HA 2/14909/11.08.2023

RASPUNS CONSOLIDAT CLARIFICARI

Subiect: Clarificari la documentatia de atribuire pentru **Reparatii curente pod pe DN 11 km 108+400, peste raul Oituz la Ferastrau-Oituz, judetul Bacau**, Anunt de participare CN1057398/16.07.2023.

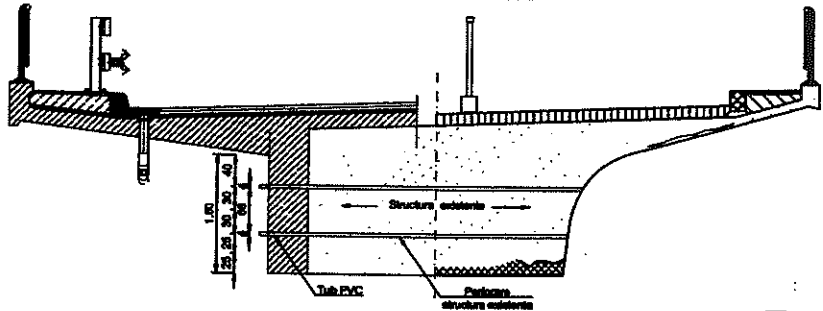
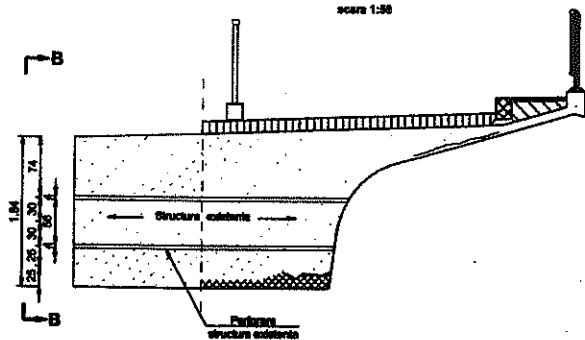
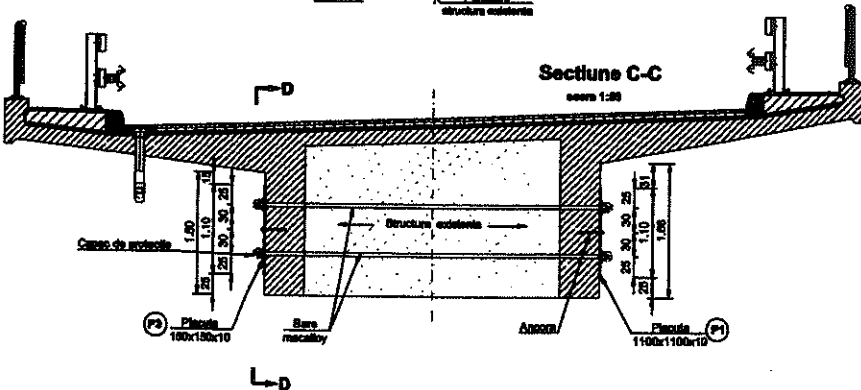
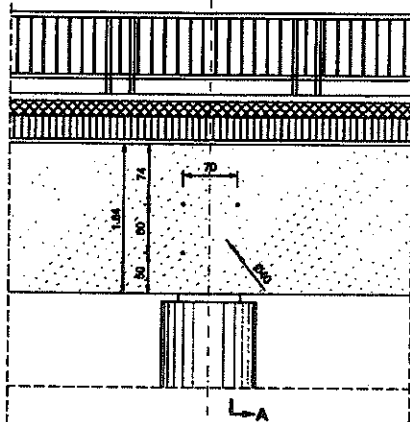
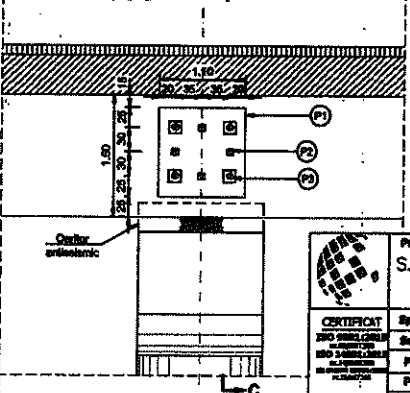
- Devizul – Armatura
Va rugam sa ne transmiteti detalierea normelor de deviz asimilate: ZRMA30B[1] – Ancore chimice 0,70 m, ZRMA30B[1] – Ancore chimice 0,40 m si 8814286 – Cuple D28 si D32.
- Devizul – Precomprimare cu bare Macalloy
Va rugam sa ne transmiteti detalierea normei de deviz asimilata: 5891404 – Tije filetate bare tip Macalloy (material, manopera montare). Va rugam deasemenea sa ne transmiteti si planse cu detalii privind precomprimarea cu bare tip Macalloy.

Raspuns: Fiecare ofertant este liber sa-si oferteze normele proprii pentru articolele asimilate, avand datoria sa respecte cantitatile aferente acestora.

Se ataseaza la solicitarea de clarificari plansa solicitata.
